Kreis Stormarn
Fachdienst Wasserwirtschaft - untere
Wasserbehörde
Mommsenstrasse 13
23843 Bad Oldesloe

Datum: 20.11.2015

Stellungnahme des Landessportfischerverbandes Schleswig-Holstein e.V. gegen den Einbau einer Wasserkraftanlage in die Trave bei Kupfermühle

Abbildung 1: Prototyp bei der Demonstration am 04.07.2014.

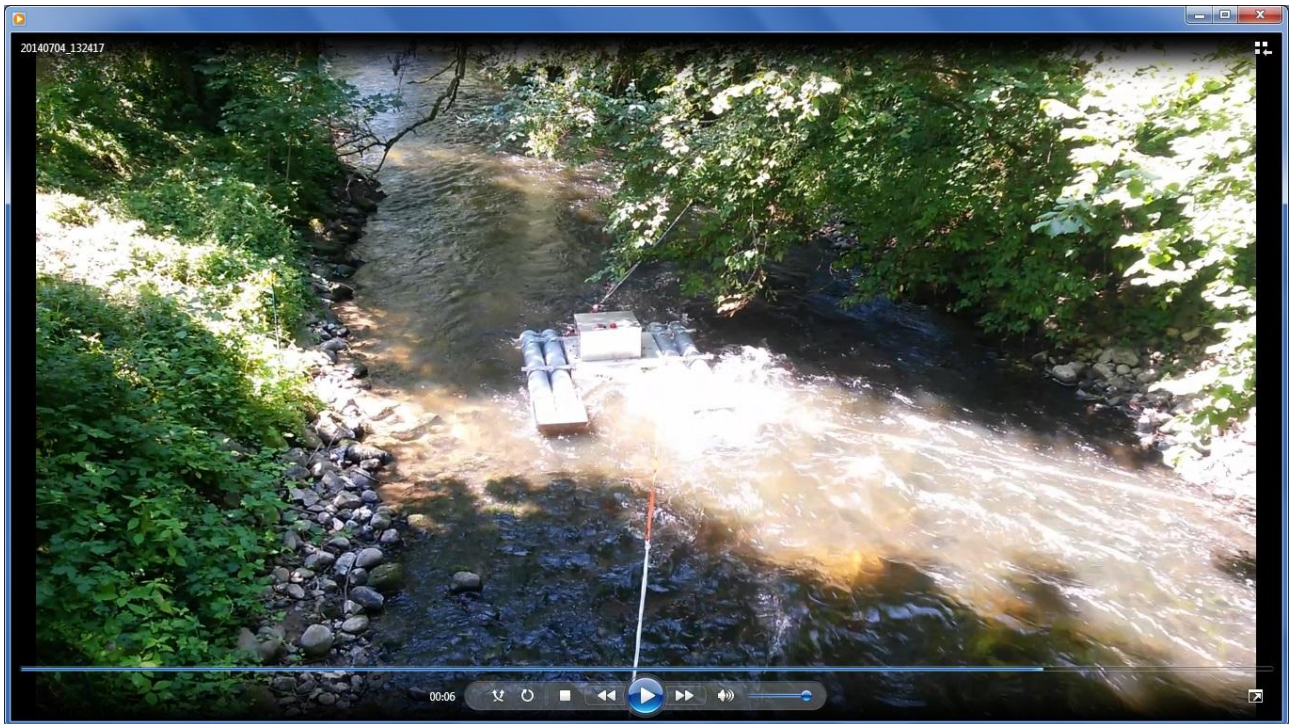
- Der Energierotor entspricht nicht dem Prototyp, der der Öffentlichkeit am 04.07.2014 vorgestellt wurde (Abb. 1). Die bei Kupfermühle zum Einbau montierte Wasserkraftanlage (Abb. 2) übertrifft die Abmessungen der 2014 vorgestellten Anlage um ein Vielfaches.
